SC-SMT 3.81/../ 90° & 180° - Erweiterung der Fertigungsverfahren

Produktanpassungen dienen der kontinuierlichen Produkt- und/oder Prozessverbesserung. Die unten aufgeführten Artikel werden in einer modifizierten Version geliefert. Bitte geben Sie diese Produktinformationen an Ihre Mitarbeiter und ggf. an Ihre Kunden weiter.

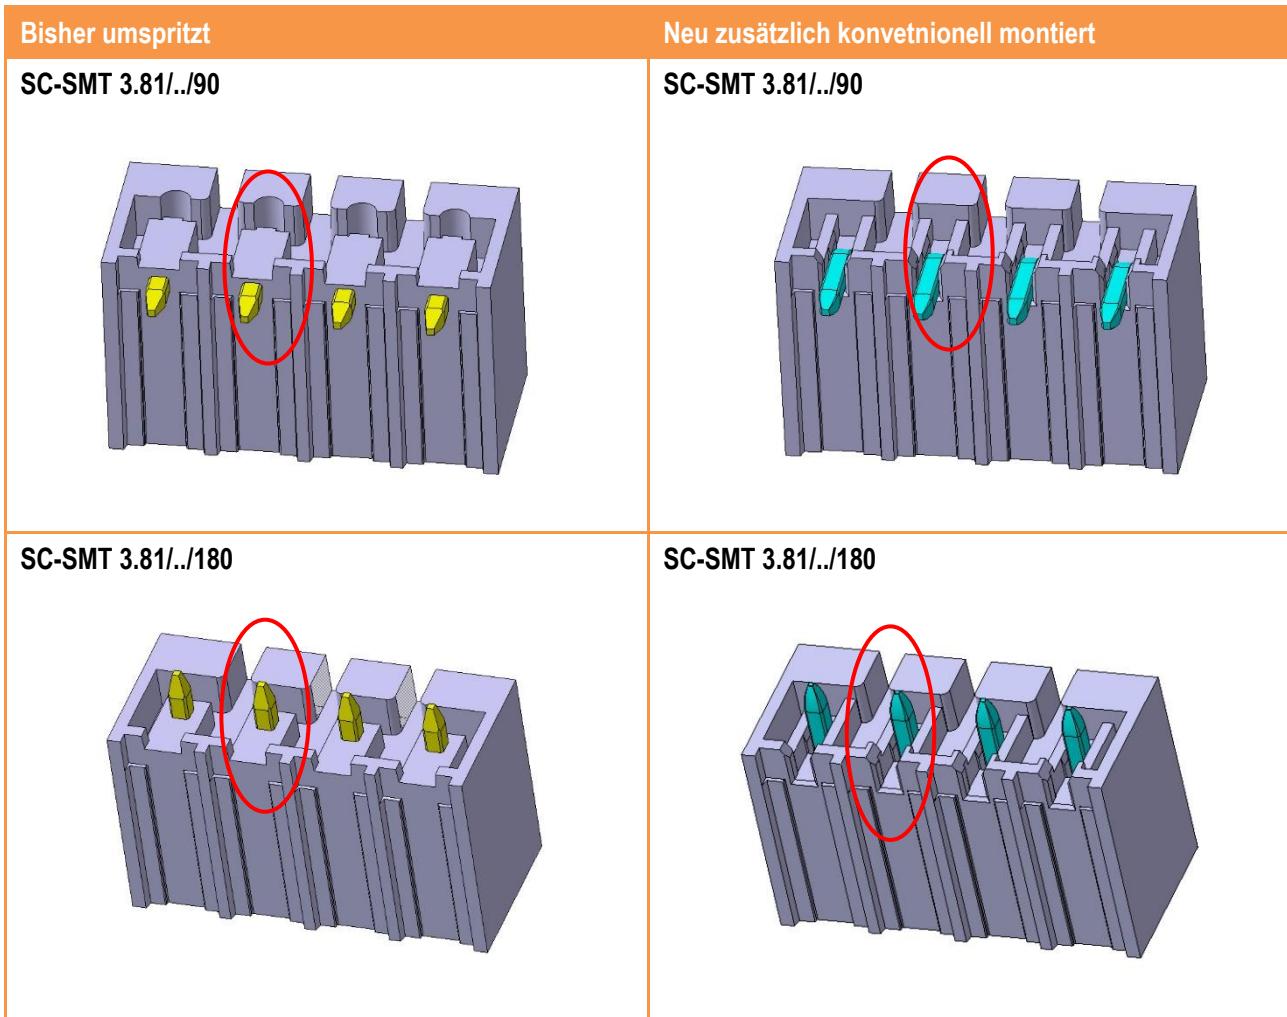
Um zukünftig weitere Fertigungskapazitäten für die SC-SMT in 90° und 180° zur Verfügung stellen zu können haben wir uns entschieden, diese Stiftleisten sowohl in umspritzter als auch in konventioneller Stiftmontage zu fertigen und auszuliefern. Umgesetzt wird dies für 2-10 polige SC-SMT 3.81/90G und SC-SMT 3.81/180G.

- Alle technischen Daten entsprechen bei beiden Fertigungsprozessen (umspritzen oder konventionelle Stiftmontage) weiterhin den Vorgaben und Richtlinien der IEC 60664-1 und der IEC 61984.
- Auch die Außenabmessungen (LxBxH) des Produktes bleiben von dieser Maßnahme unberührt.
- Einsatzfall - Komponenten werden auf Leiterplatte vergossen:
Sollte die Stiftleiste auf der Platine vergossen werden, kann sich bei der konventionell montierten Variante die Vergussmasse ungewollt an den Lötstiften hochziehen, in Einzelfällen und je nach Viskosität. In diesem Fall kontaktieren Sie bitte Ihren Außendienstmitarbeiter (www.weidmueller.com/contact), wir werden den Umspritzprozess für Ihr Produkt beibehalten.
